Neubau eines Gewerbeparks und eines Bürogebäudes mit dem Namen "PANATTONI City Dock Kirchheim"

**Az. 4.1-0161/23/N**

**BV: Neubau eines Gewerbeparks und eines Bürogebäudes**

anbei reichen wir zu dem genehmigten Bauvorhaben vom 15.09.2023 mit dem Az. 4.1-0616/23/N eine Tektur mit folgenden Inhalten ein.

**Pos. 1**

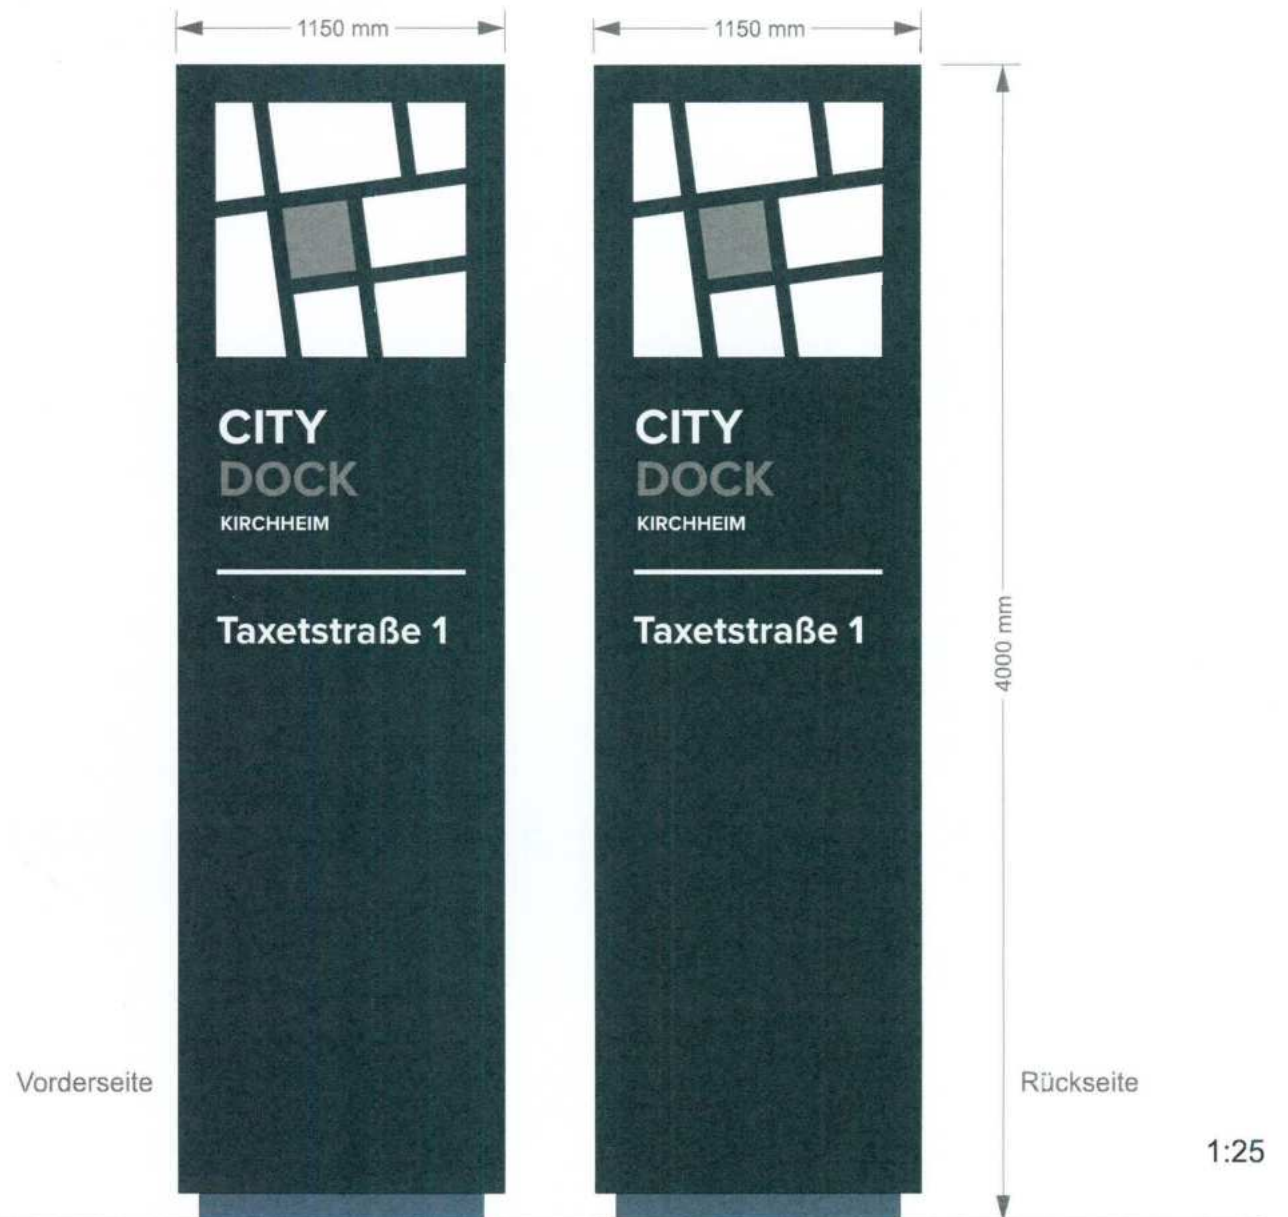
**Werbepylon, doppelseitig, beleuchtet**

gebaut in Profil 1, mit seitlicher Schattenfuge,  
Logo, Standort, Straßenname und Hausnummer  
mit Acrylglas dekupiert und durchgesteckt  
Ausleuchtung mit LEDs

Im Plan „PAN\_LP\_Oberflächen\_STR\_AU\_LA\_001“ sind die ergänzten 9 Werbepylonen, von denen eine beleuchtet ist (Pos. 1), ergänzt worden. Abmaße der Pylonen sind in der Legende des Planes ersichtlich.

**Pos. 2-6**

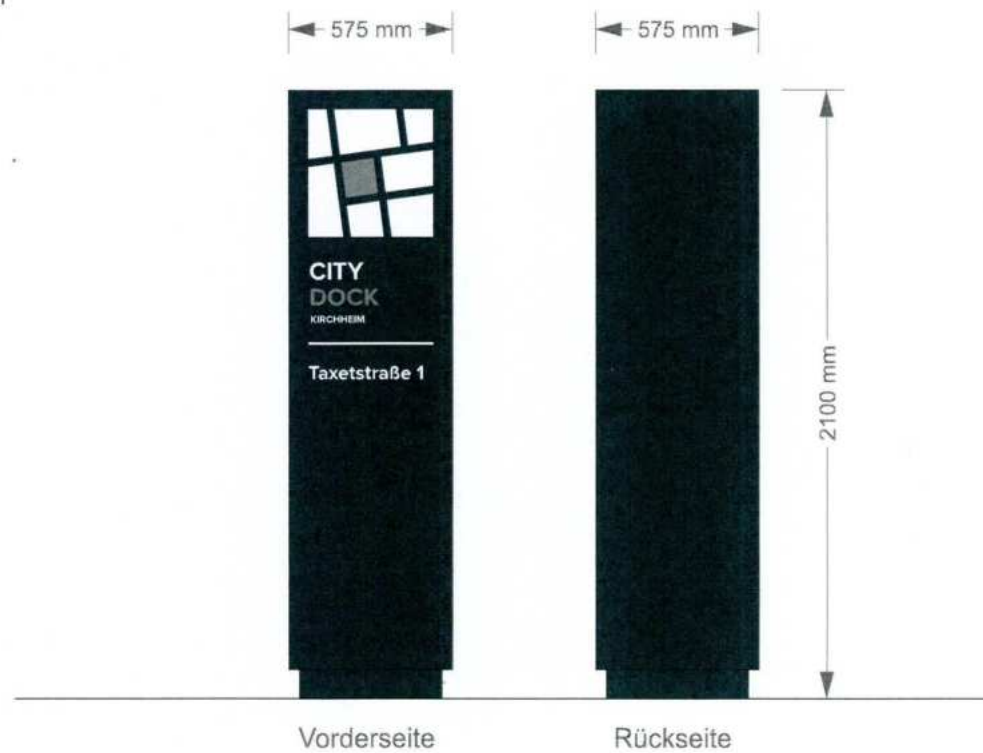
**Werbepylon, einseitig, unbeleuchtet**

gebaut in Profil 1, mit seitlicher Schattenfuge,  
Logo, Standort, Straßenname und Hausnummer  
mit Folienbeschriftung

**Pos. 7-9**

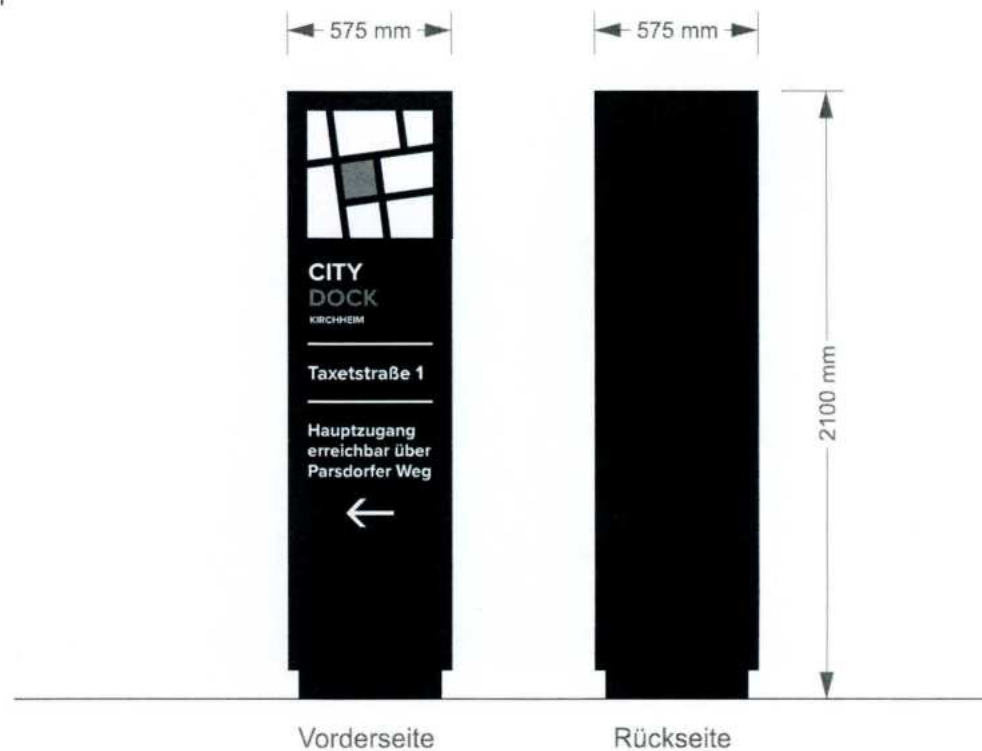
**Werbepylon, einseitig, unbeleuchtet**

gebaut in Profil 1, mit seitlicher Schattenfuge,  
Logo, Standort, Straßenname und Hausnummer  
mit Folienbeschriftung

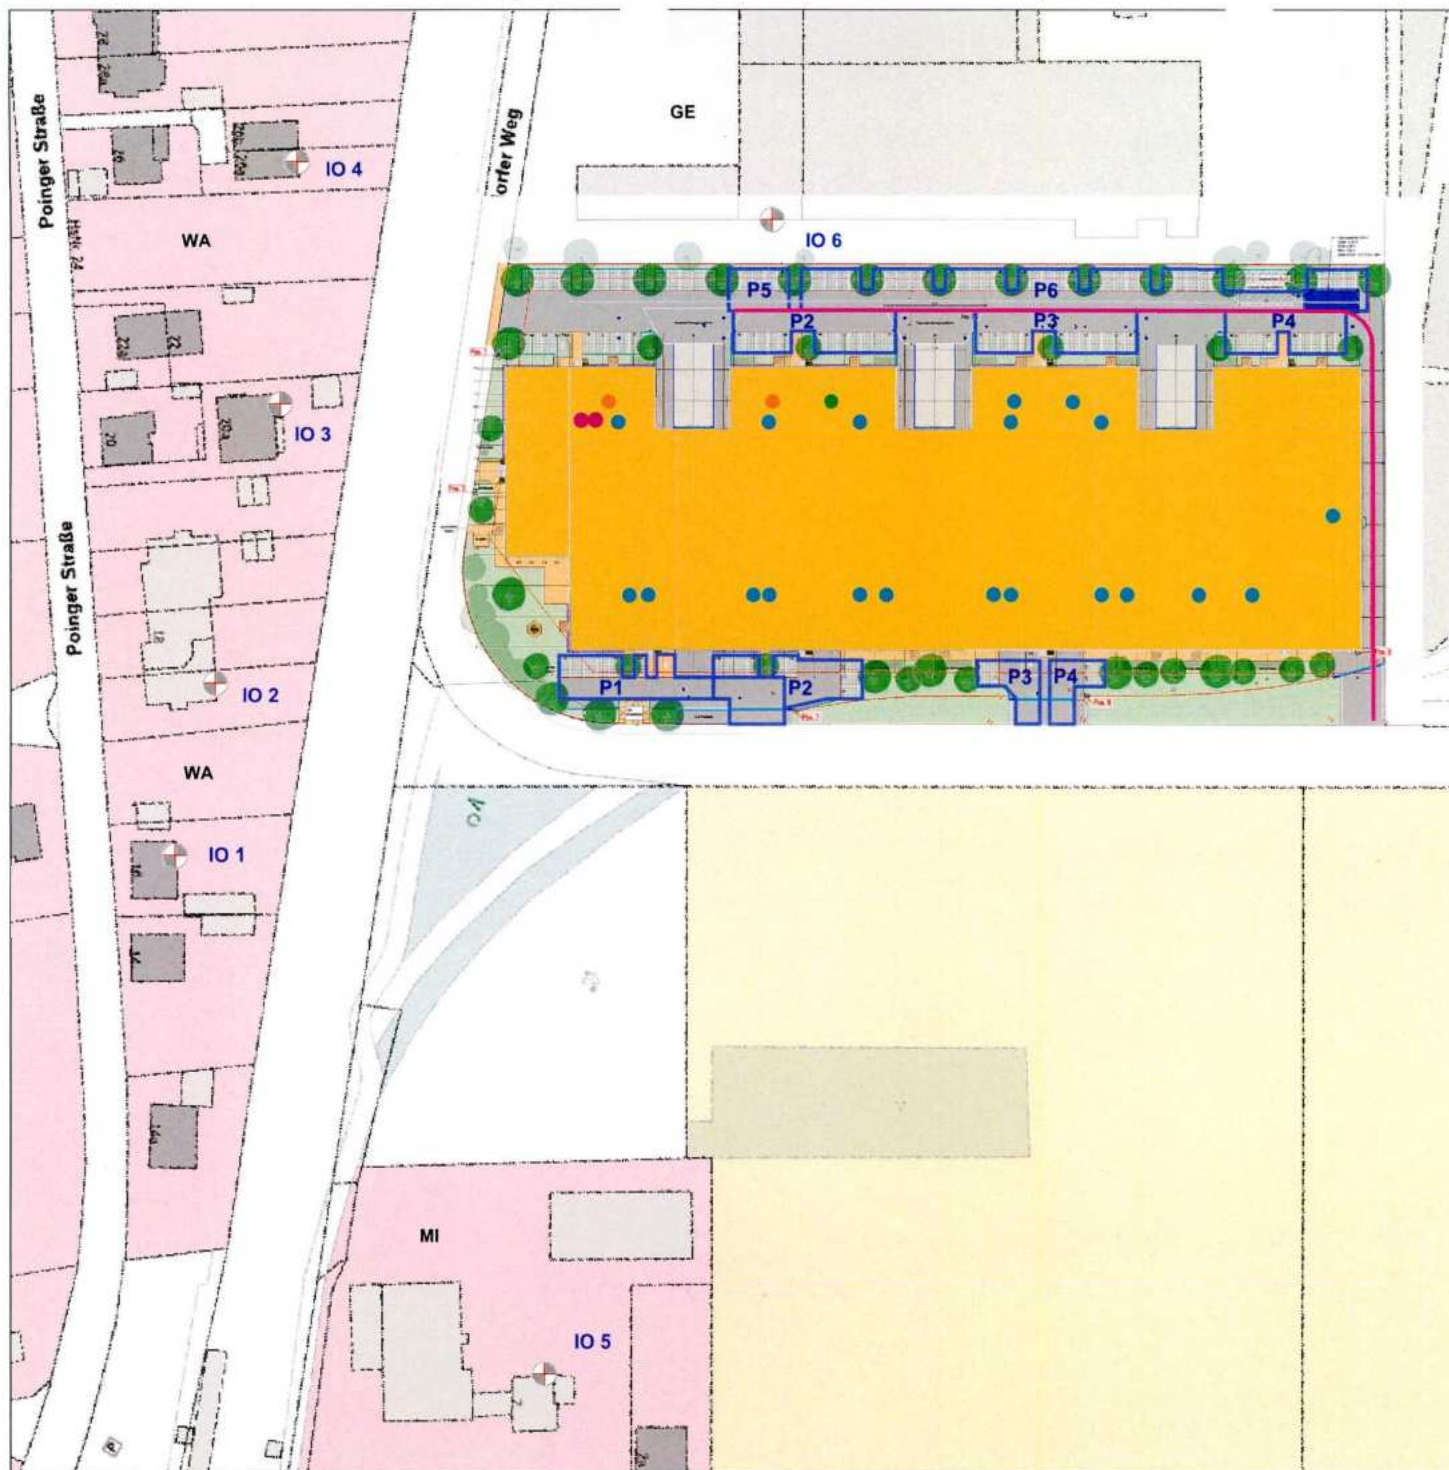
wir waren am 04.11.24 bei Ihnen vor Ort zwecks der benötigten Löschwasserentnahmestelle beim Bauvorhaben Panattoni in der Taxetstraße 1 in Heimstetten.

Leider stellte sich heraus, dass der Oberflurhydrant auf dem Nachbargrundstück nicht öffentlich ist, und wir deshalb wieder auf ein Löschwasserbecken umschwenken müssen.

In der Anlage erhalten Sie unseren überarbeiteten Oberflächenplan, in den wir die Löschwasserentnahmestelle und die Aufstellfläche entsprechend unserer Besprechung eingeplant haben.

Wir bitten um kurzfristige Prüfung und Genehmigung.

mit der Ausführungsplanung besteht Einverständnis.

Bitte beachten Sie auch die graphische Darstellung hinsichtlich des Ansaugrohrs.

Bevor der Behälter gefüllt wird ist zwingend ein Abnahmetermin mit der Brandschutzdienststelle zu vereinbaren.
